BJT005

装配图

BAO JIE ELECTRONICS (SHEN ZHEN) LIMITED
宝捷時計电子(深圳)有限公司

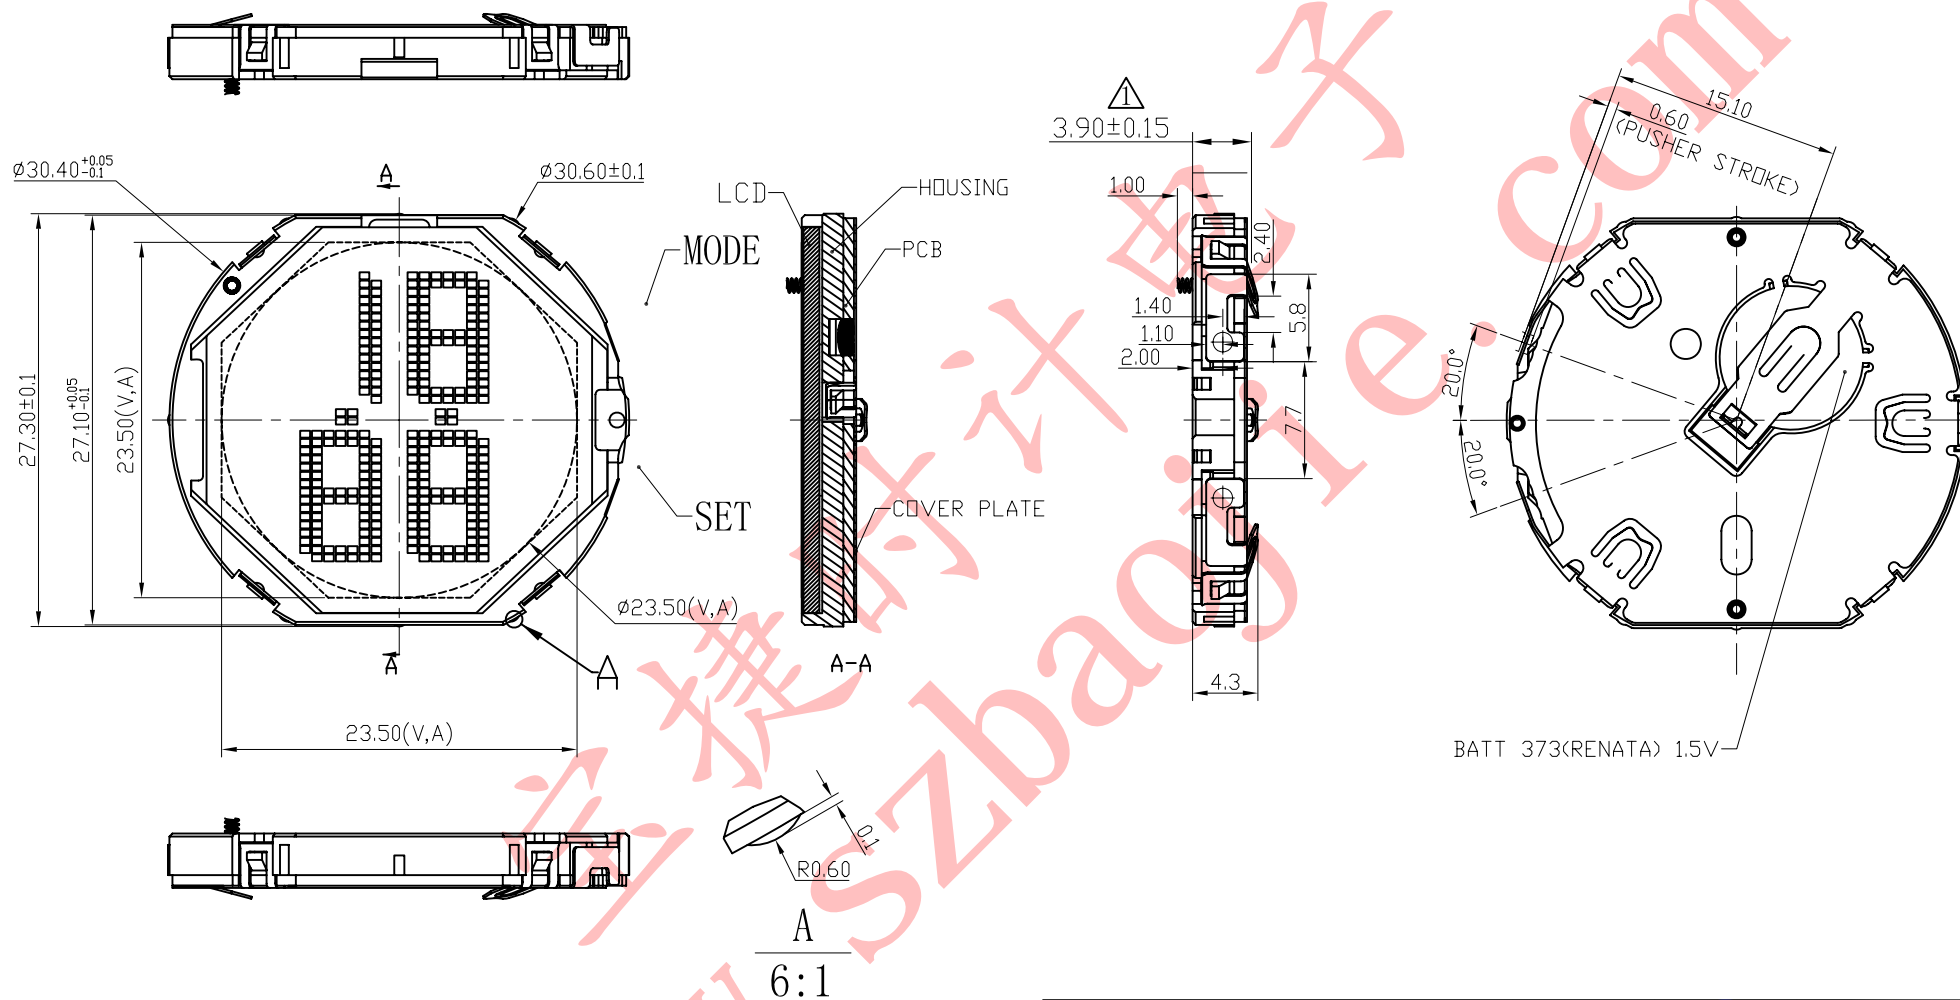
机芯厚度从3.6mm改为3.9mm

- 机芯尺寸 (包含突出): $\phi 30.60 \pm 0.1 \times 27.30 \pm 0.1$
- 机芯尺寸 (不包含突出): $\phi 30.40^{+0.05}_{-0.1} \times 27.10^{+0.05}_{-0.1}$
- 机芯厚度 (无蜂鸣片): 3.90 ± 0.15
- 建议配壳尺寸 (不含面圈厚度): $\phi 30.5^{+0.05}_{-0} \times 27.20^{+0.05}_{-0} \times 4.00^{+0.05}_{-0}$
